# 改善箇所説明図

## 基準不適合発生箇所

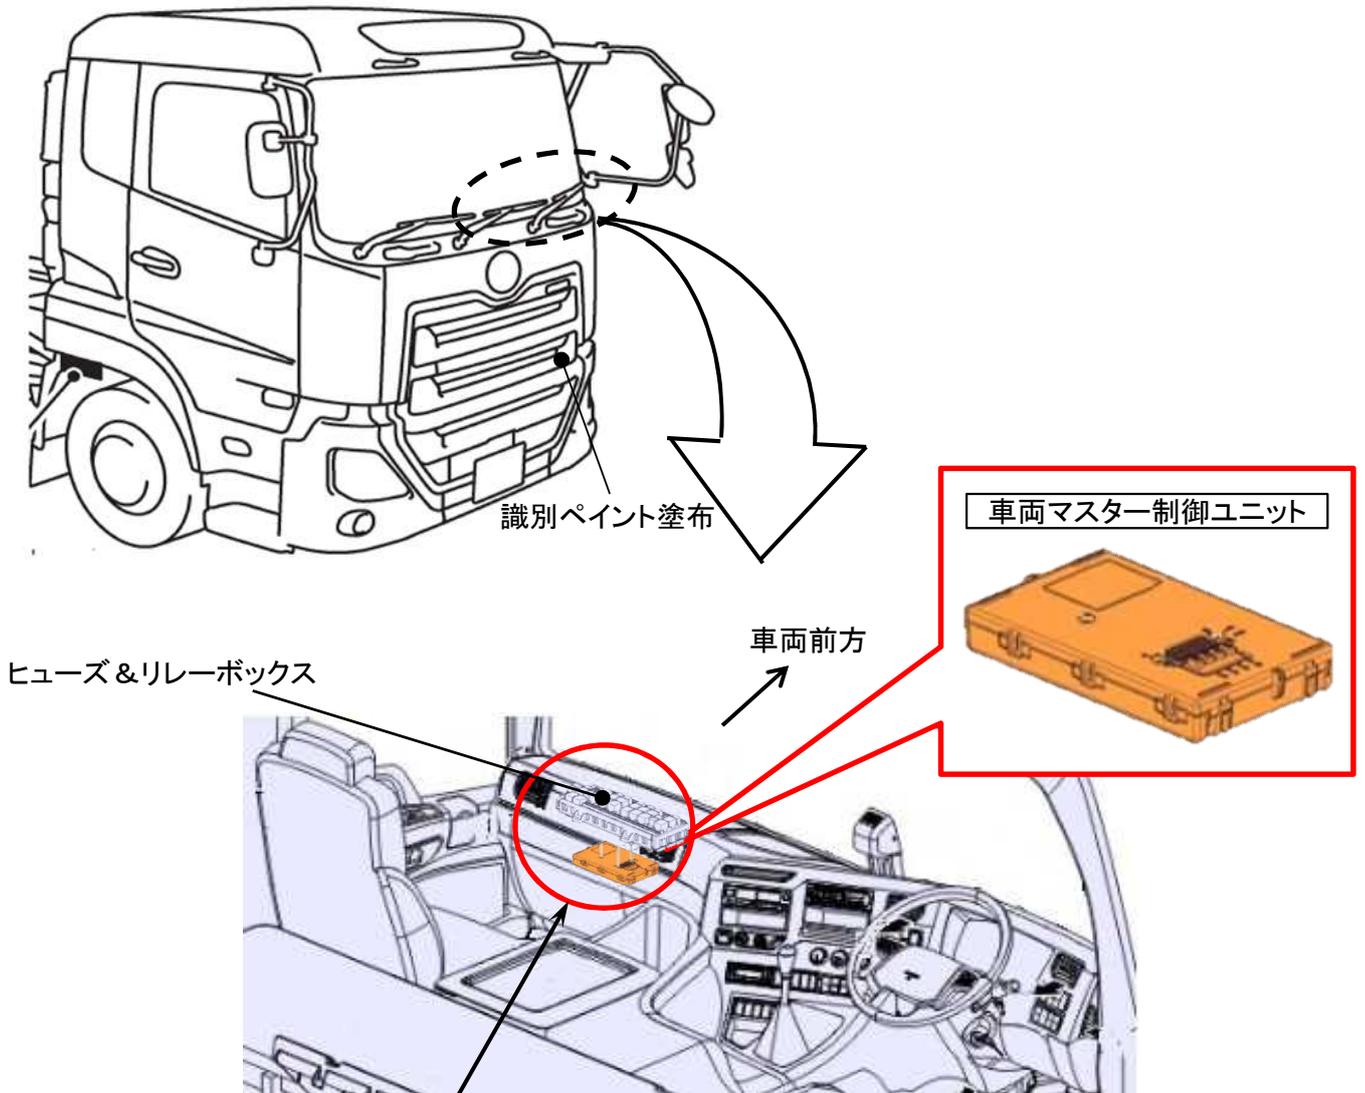
窓ふき器において、ワイパーの作動を制御する車両マスター制御ユニットのプログラムが不適切なため、間欠モードでワイパーが作動中、一時停止する瞬間にワイパースイッチを低速（L o）モードに切り替えると、ワイパーリレーの接点部でアーク放電が発生することがある。そのため、ワイパーの電源回路に過電流が流れヒューズが切れて、ワイパーが不作動となり必要な視野を確保できなくなるおそれがある。

全車両、車両マスター制御ユニットのプログラムを対策プログラムに書き換える。

識別: 作業完了車には、助手席側 キャブマウント部に白ペイントを塗布する。
